**AVIS RELATIF À LA PROTECTION
CONTRE LES EVENTUELS EFFETS NOCIFS ET NUISANCES
PROVOQUÉS PAR LES RAYONNEMENTS NON IONISANTS
GÉNÉRÉS PAR DES ANTENNES ÉMETTRICES STATIONNAIRES**

Commune : ARLON - Exploitant : PROXIMUS

Référence exploitant : 63BON_01

Rapport n° 639 / 2025

Figure 1 : Vue en plan des lieux de séjour et des points de contrôle

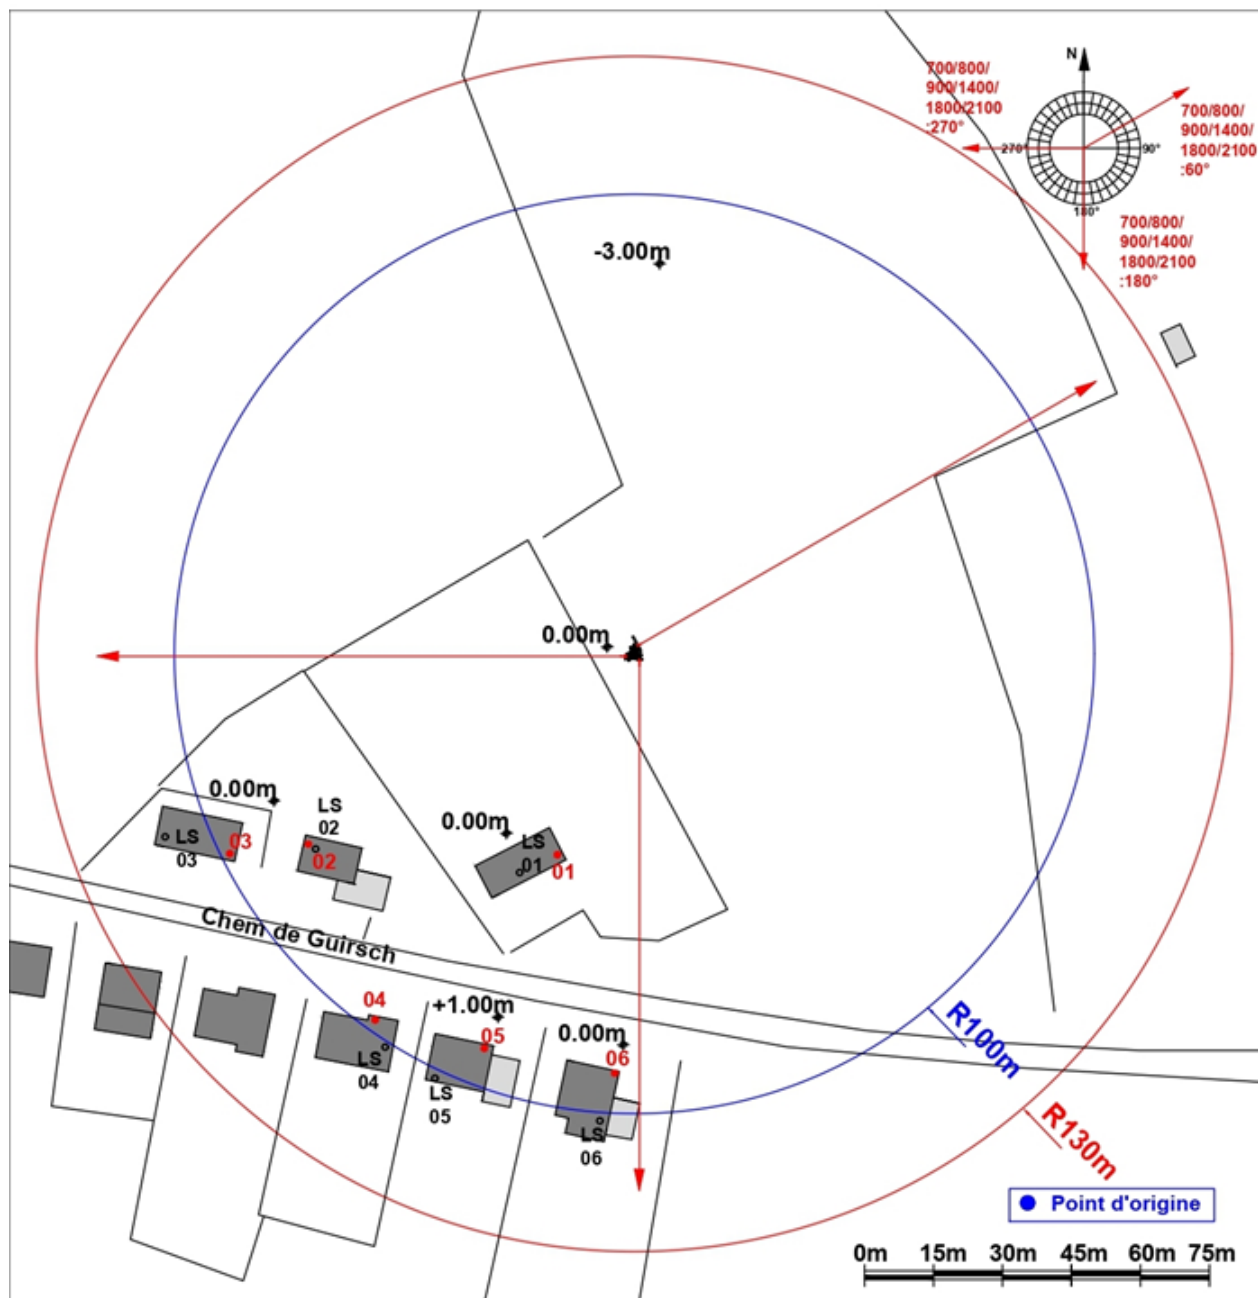
Les fréquences d'émission, la puissance rayonnée par chacune des antennes et leur gain permettent de déterminer le rayon de la zone à analyser. Tout dépassement de la limite par installation est exclu en dehors de cette zone. Le tableau 2 reprend les 35 LS² pour lesquels l'indice d'exposition est le plus élevé. Les différentes colonnes indiquent :

- le numéro du point de contrôle repris sur un des plans de la figure 1;
- le numéro du LS dans lequel se trouve le point de contrôle de la 1^{ère} colonne ;
- l'atténuation d'obstacle prise en compte pour le calcul de l'indice d'exposition dans le LS ;
- le résultat du calcul de l'indice d'exposition.

N° point de contrôle	LS	Atténuation (dB)	Indice d'exposition relatif à la limite par installation IE_i
5	LS05	3,0	0,078
3	LS03	3,0	0,065
4	LS04	3,0	0,059
6	LS06	3,0	0,023
2	LS02	3,0	0,020
1	LS01	3,0	0,018

En ce qui concerne les antennes de l'installation mentionnées dans le tableau 1, la distance maximale à laquelle la limite pourrait être atteinte, à l'extérieur, est égale à 80,5 m. S'il n'y a pas de LS à une distance inférieure, les antennes respectent forcément la limite d'immission.

Dans le cas des LS situés à l'intérieur des bâtiments, une atténuation d'obstacle est prise en compte et il en résulte que la distance maximale à laquelle la limite pourrait être atteinte se réduit à 57,5 m.

Figure 2 : Vue en plan des installations d’antennes dans un rayon de 300 mètres autour de l’installation faisant l’objet de la demande d’avis

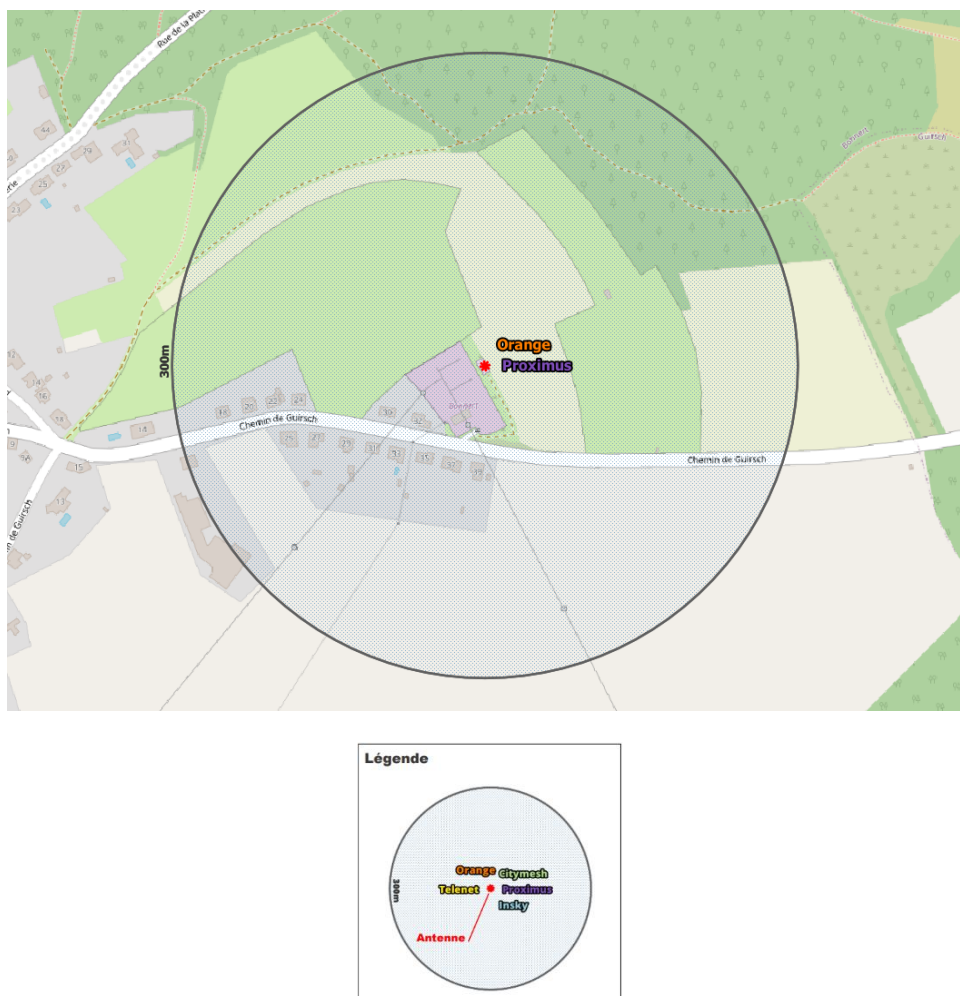
Le plan en projection verticale de la figure 2 indique la localisation des installations d'antennes émettrices stationnaires visées par le décret et situées dans un rayon de 300 mètres autour de l'installation référencée dans le paragraphe 2 et localisée au centre du cercle. Les données de localisation de ces antennes et les avis correspondant sont accessibles via le cadastre en ligne des antennes émettrices stationnaires⁸. Les installations prises en compte dans l'évaluation du respect de la limite cumulative sont les installations d'antennes émettrices déclarées en service par l'exploitant à la date du présent avis, à l'exception de l'installation référencée dans le paragraphe 2 et éventuellement d'autres installations ayant fait l'objet d'une demande d'avis à la même date et qui sont situées à l'intérieur de la zone de 300 mètres de rayon.

- il y a au plus 4 installations d'antennes émettrices stationnaires présentes dans la zone d'évaluation de 300 mètres de rayon représentée dans la figure 2, y inclus l'installation référencée dans le paragraphe 2 : la limite cumulative définie à l'article 4, §2 du décret est nécessairement respectée dans les lieux de séjour à l'intérieur de la zone d'évaluation de 300 mètres de rayon ;

- il y a exactement 5 installations d'antennes émettrices stationnaires présentes dans la zone d'évaluation de 300 mètres de rayon représentée dans la figure 2, y inclus l'installation référencée dans le paragraphe 2 et il existe, pour 3 ou 4 de ces installations, un avis attestant le respect de la limite abrogée de 3 V/m : la limite cumulative définie à l'article 4, §2 du décret est nécessairement respectée dans les lieux de séjour à l'intérieur de la zone d'évaluation de 300 mètres de rayon ;

- dans tous les autres cas, il a été vérifié que la limite cumulative définie à l'article 4, §2 du décret n'est pas dépassée dans les lieux de séjour sur base du nombre d'installations localisées dans la zone d'évaluation de 300 mètres de rayon représentée dans la figure 2, de leur localisation ainsi que des données inscrites dans la figure 1 et au paragraphe 4 du présent avis

Compte tenu des considérations ci-dessus, il apparaît que l'intensité du rayonnement électromagnétique généré, dans les lieux de séjour situés dans un rayon de 300 mètres autour de l'installation référencée dans le paragraphe 2, par l'ensemble des antennes émettrices stationnaires de l'ensemble des exploitants du même site d'antennes émettrices stationnaires respecte la limite fixée à l'article 4, § 2 du décret.
